febiEXAKT

Kettenspanner

febi Nr. 26751

passend für
M271-Motoren von Mercedes-Benz

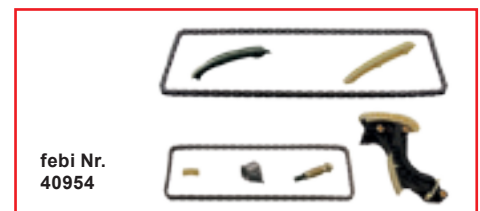
Herstellerseitig wurde die Konstruktion des Kettenspanners geändert. Die ursprünglich verbaute Version des Kettenspanners (Vergl. Nr. 271 050 04 11) verfügt über ein Rückschlagventil. Bei der neuen geänderten Version (Vergl. Nr. 271 050 06 11) wurde auf das Rückschlagventil verzichtet (siehe Bild 1).

Um das oben beschriebene Problem zu vermeiden, empfiehlt febi bilstein beim Wechsel des Kettenspanners in die neue Ausführung auch den Halter zu tauschen. febi bilstein bietet zwei Sätze (febi 40953 und febi 40954) an, in denen der Halter mit integriertem Rückschlagventil enthalten ist.

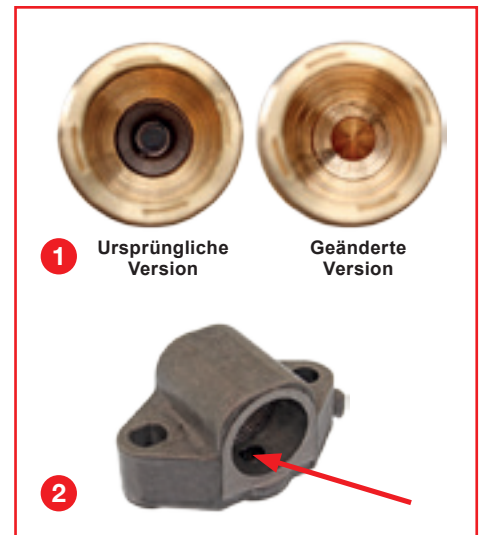
Der Kettenspanner wird beim Einbau in den Halter eingeschraubt, in den ein Rückschlagventil integriert ist (siehe Bild 2). Dieses Ventil regelt das Ölvolume, so dass der Kolben des Kettenspanners bei Öldruckschwankungen konstant durch den Öldruck unterstützt wird.

Funktioniert das Rückschlagventil im Halter nicht korrekt, kann das Öl immer wieder zurücklaufen. So kann der Kettenspanner die Kette nicht richtig spannen, obwohl der Kettenspanner neu installiert ist. Gerade beim Starten und unter starker Belastung kann dies zu Motorschäden führen.
